指数追加のご案内

2026.6 株式会社自研センター

*No.J-974 ニッサン ルークス (BB1A・2A・5A・6A 系) 2026 年 3 月について、下記の通り追加いたします。

P.28 B085

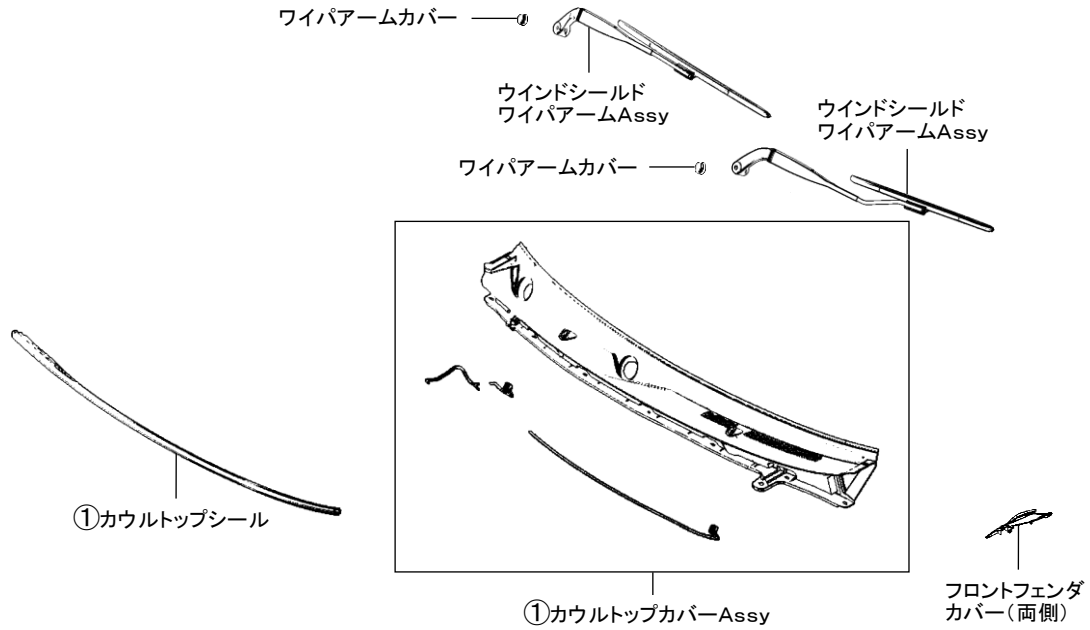
指数テーブル欄に指数、備考文の追加および一部変更がありましたので、該当ページを差替え願います。

B085	
(1)カウルトップカバーAssy取替	
0. 20	取外し状態
	—
	(含)作業および部品 ・両側ウインドシールドワイパームAssy脱着 ・両側フロントフェンダカバー脱着 ・両側ワイパームカバー脱着 ・カウルトップシール ・付属品
(2)カウルトップカバーAssy取替、ウインドシールドワイパドライブAssy脱着	
0. 30	取外し状態
	—
	(含)作業および部品 ・両側ウインドシールドワイパームAssy脱着 ・両側フロントフェンダカバー脱着 ・両側ワイパームカバー脱着 ・カウルトップシール ・付属品
(3)カウルトップカバーAssy取替、ウインドシールドワイパドライブAssy、カウルトップエクステンション脱着	
<u>0. 60</u>	<u>取外し状態</u>
	<u>—</u>
	<u>(含)作業および部品</u> <u>・両側ウインドシールドワイパームAssy脱着</u> <u>・両側フロントフェンダカバー脱着</u> <u>・両側ワイパームカバー脱着</u> <u>・カウルトップシール</u> <u>・付属品</u>
(4)カウルトップカバーAssy取替、ウインドシールドワイパドライブAssy脱着、カウルトップエクステンション取替	
0. 40	取外し状態
	—
	(含)作業および部品 ・両側ウインドシールドワイパームAssy脱着 ・両側フロントフェンダカバー脱着 ・両側ワイパームカバー脱着 ・カウルトップシール ・付属品
<u>・カウルトップエクステンション脱着にはエプトシーラの取替が必要、指数はこれを含んで作成</u> <u>・エプトシーラの名称はサービスマニュアルより引用</u>

B085	
(1)カウルトップカバーAssy取替	
0. 20	取外し状態
	—
	(含)作業および部品 ・両側ウインドシールドワイパームAssy脱着 ・両側フロントフェンダカバー脱着 ・両側ワイパームカバー脱着 ・カウルトップシール ・付属品
(2)カウルトップカバーAssy取替、ウインドシールドワイパドライブAssy脱着	
0. 30	取外し状態
	—
	(含)作業および部品 ・両側ウインドシールドワイパームAssy脱着 ・両側フロントフェンダカバー脱着 ・両側ワイパームカバー脱着 ・カウルトップシール ・付属品
(3)カウルトップカバーAssy取替、ウインドシールドワイパドライブAssy、カウルトップエクステンション脱着	
0. 60	取外し状態
	—
	(含)作業および部品 ・両側ウインドシールドワイパームAssy脱着 ・両側フロントフェンダカバー脱着 ・両側ワイパームカバー脱着 ・カウルトップシール ・付属品
(4)カウルトップカバーAssy取替、ウインドシールドワイパドライブAssy脱着、カウルトップエクステンション取替	
0. 40	取外し状態
	—
	(含)作業および部品 ・両側ウインドシールドワイパームAssy脱着 ・両側フロントフェンダカバー脱着 ・両側ワイパームカバー脱着 ・カウルトップシール ・付属品
・カウルトップエクステンション脱着にはエプトシーラの取替が必要、指数はこれを含んで作成 ・エプトシーラの名称はサービスマニュアルより引用

P.29 B085

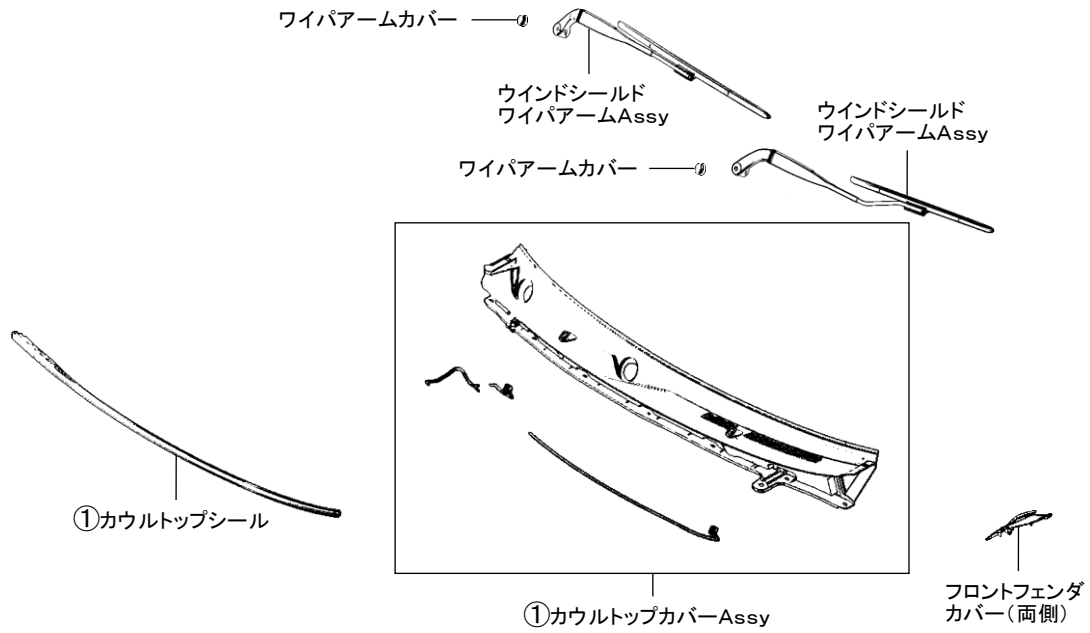
指数追加に伴い、表記を追加しましたので、該当ページを差替え願います。

**カウルトップカバーAssy取替、ウインドシールドワイパドライブAssy脱着、
カウルトップエクステンション脱着または取替**

**カウルトップカバーAssy取替、ウィンドシールドワイパドライブAssy脱着、
カウルトップエクステンション脱着または取替**
